Notitie

betreft: Kerk Meidoornsingel; bouwakoestische adviezen

datum: 8 oktober 2020

referentie: BL/BL/DvdH/K 671-1-NO

f2.1 Plattegrond 1ste verdieping (locatie orgel)

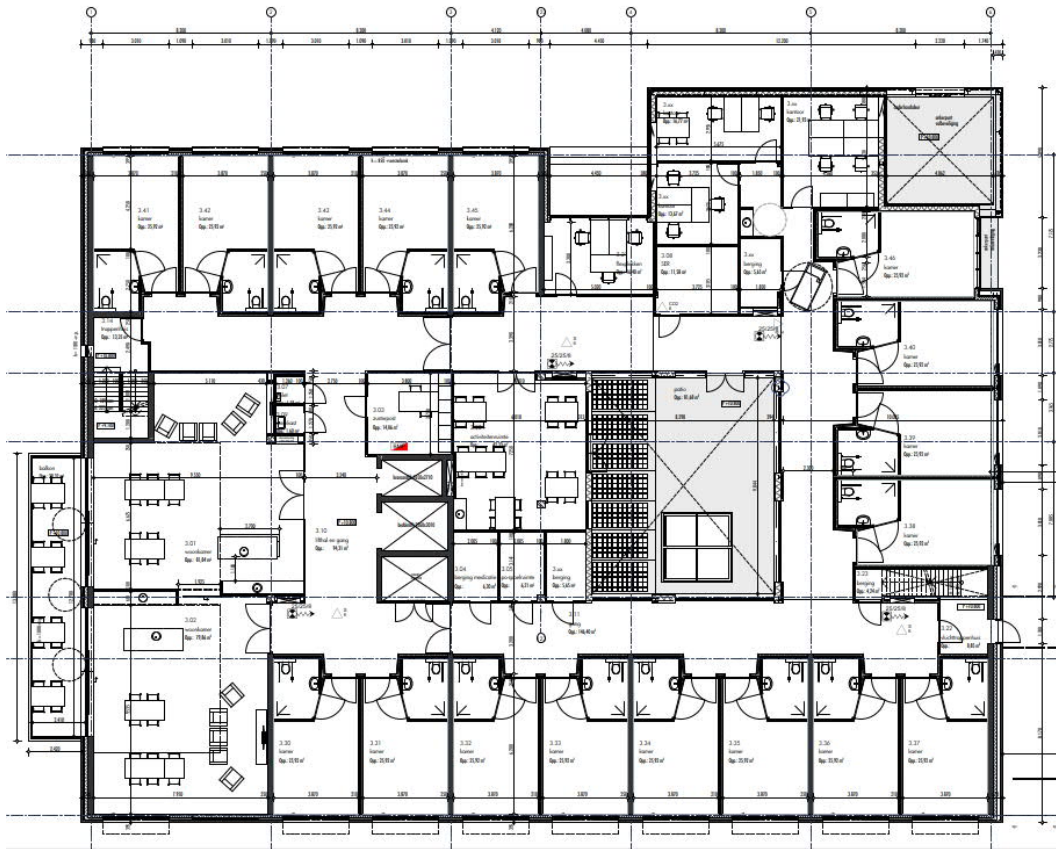
Alhoewel niet in de rapportage van Nelissen opgenomen dient bij de geluidisolaties van constructies bij orgelmuziek bij voorkeur ook rekening te worden gehouden met de octaafband met de middenfrequentie 63 dB. Hiervan uitgaande is de verwachting dat in de open ruimte rond de vide tijdens het bespelen van orgel ongeveer een equivalent geluidniveau aan de orde kan zijn van 35 à 40 dB(A). Op zich is dit naar verwachting voor in een gangzone niet direct een hinderlijk geluidniveau, maar orgelspel zal wel redelijk goed waarneembaar zijn. Overwogen kan worden de geluidisolatie van de ramen te verbeteren door toepassing van een beglazing met een hogere geluidisolatie of een voorzetraam. Met een voorzetraam zal naar verwachting het hoogste resultaat worden behaald, hetgeen derhalve wordt aanbevolen. Bij toepassing van een voorzetraam wordt geadviseerd deze ten minste op een spouw van 60 mm aan te brengen en beglazing toe te passen met een minimale dikte van 10 mm. Naden dienen op adequate wijze te worden gedicht met kit.

f2.3 Plafondopbouw kerkzaal met afvoerleiding

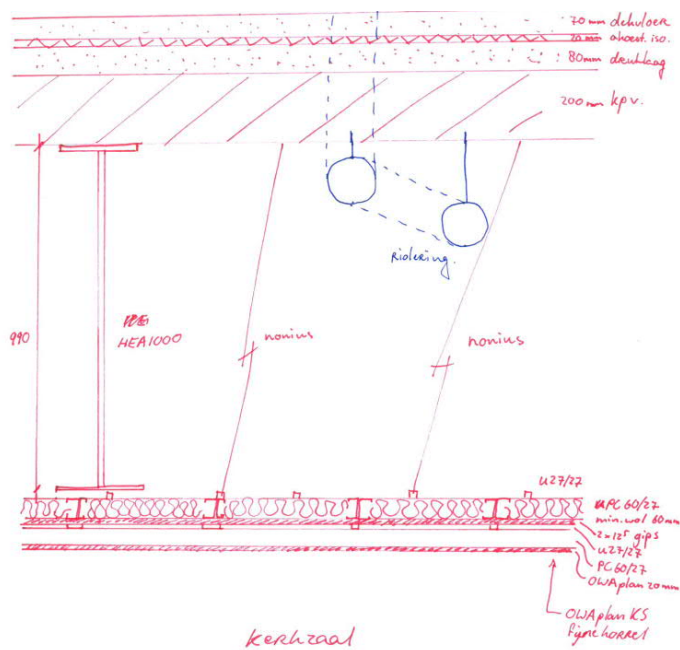
Het afvoersysteem van het sanitair van het zorgcentrum bevindt zich onder het constructieve plafond van de kerkzaal maar bevindt zich boven een gesloten gipskartonplafond van 2 x 12,5 mm gipskartonplaten met daarop mineraalwol en een geluidsabsorberend systeemplafond van OWA. Mits de afvoeren boven het gesloten plafond blijven c.q. niet door het gesloten gipskartonplafond worden gevoerd en geen andere openingen of doorvoeringen door dit gipskartonplafond zijn opgenomen zal bij doorspoelen van het toilet in het zorgcentrum boven de zaal het geluid daarvan voldoende worden gereduceerd. Aanvullende bouwakoestisch voorzieningen worden niet noodzakelijk geacht. Geadviseerd wordt wel de leidingen te bevestigen met beugels met een rubberen inlage. Voorgesteld wordt een eventuele nadere uitwerking van het ontwerp voor een akoestische beoordeling voor te leggen.

De voorgestelde opbouw van het constructieve plafond en verlaagde plafonds zoals afgebeeld in figuur 2.3 is akoestisch voldoende om het luchtgeluid van het orgel van circa 84 dB(A) naar de bovenliggende verdieping te beperken. Tevens is de geluidisolatie van de betonwanden van de kerkzaal voldoende om het luchtgeluidniveau van het orgel te reduceren naar omliggende ruimten. In deze wanden zijn echter op een aantal locaties ramen voorzien welke uitkomen in het zorgcentrum. De thans opgegeven beglazing heeft
